AVIS SEEF :

Une observation concerne le réservoir de biodiversité et l'espace perméable lié aux milieux terrestres identifiés par le SRADDET.
Le périmètre de l'emprise du projet est tracé en rouge ci-dessous.

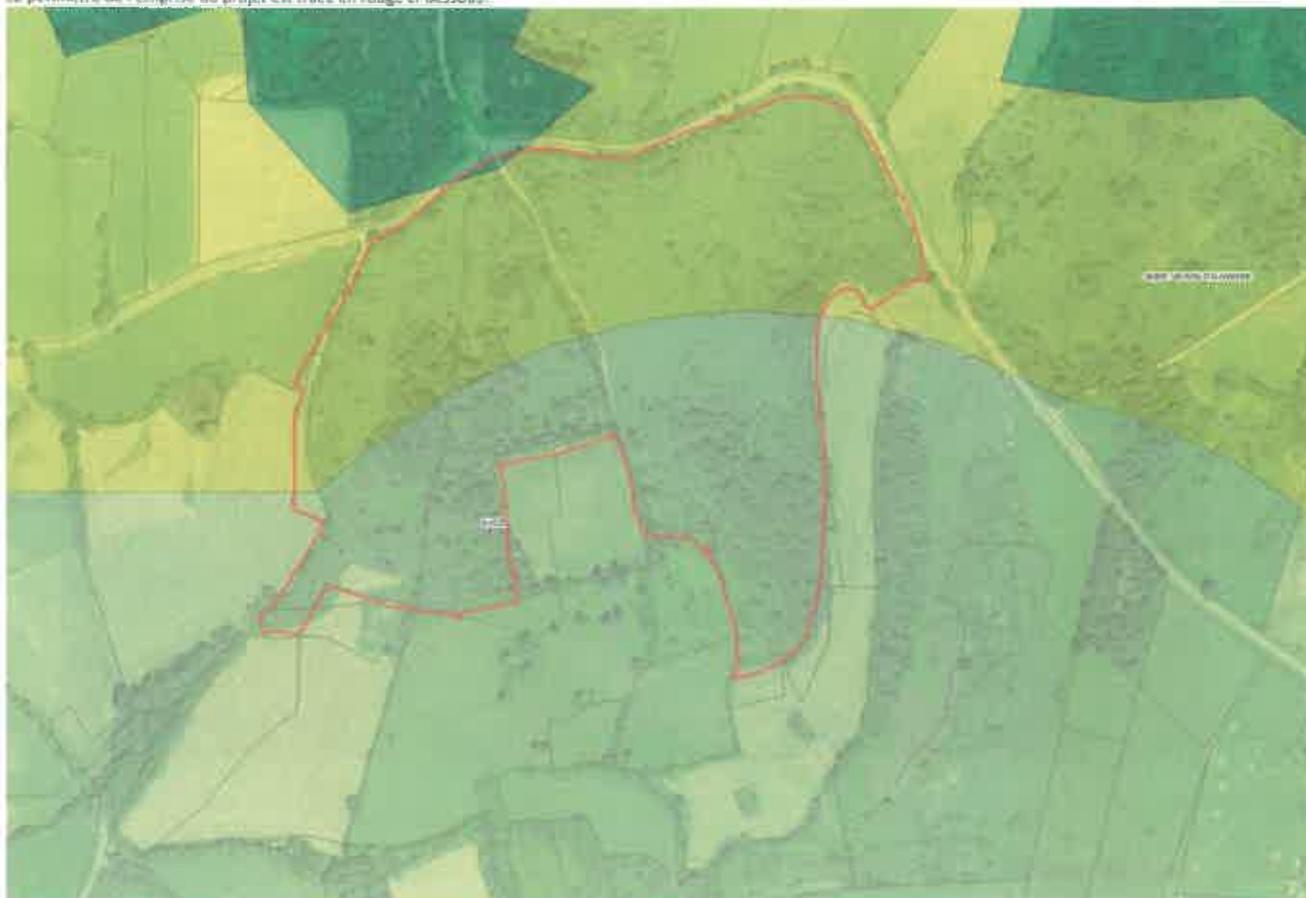
La trame jaune translucide (au nord de l'emprise) est un réservoir de biodiversité ouvert identifié par le SRADDET

La trame verte translucide (au sud de l'emprise) est un espace perméable lié aux milieux terrestres (corridor écologique).

- mentionne en page 77/415 (§ VI 2.2.2) que l'AEI s'inscrit en partie au sein d'un réservoir de biodiversité identifié par le SRADDET
- omet de mentionner que la partie sud de l'AEI s'inscrit au sein d'un corridor écologique identifié par le SRADDET

Figure 47 – Représentation cartographique de la trame verte et bleue à l'échelle locale

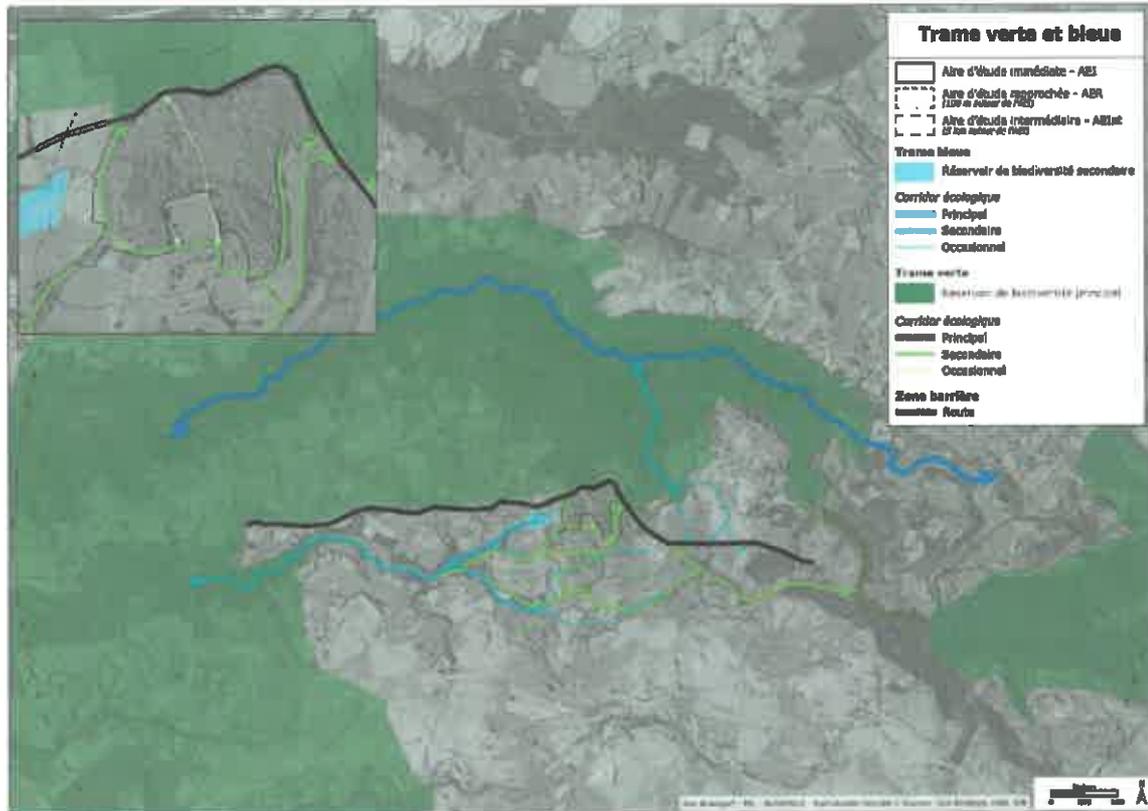
La déclinaison à l'échelle locale de la trame verte est présentée en page 79/415 de l'étude d'impact sans beaucoup d'argument concret.

Au final, il est très surprenant que l'emprise du projet resta en dehors de tout réservoir de biodiversité et surtout en dehors de tout corridor écologique bordant le réservoir de biodiversité.
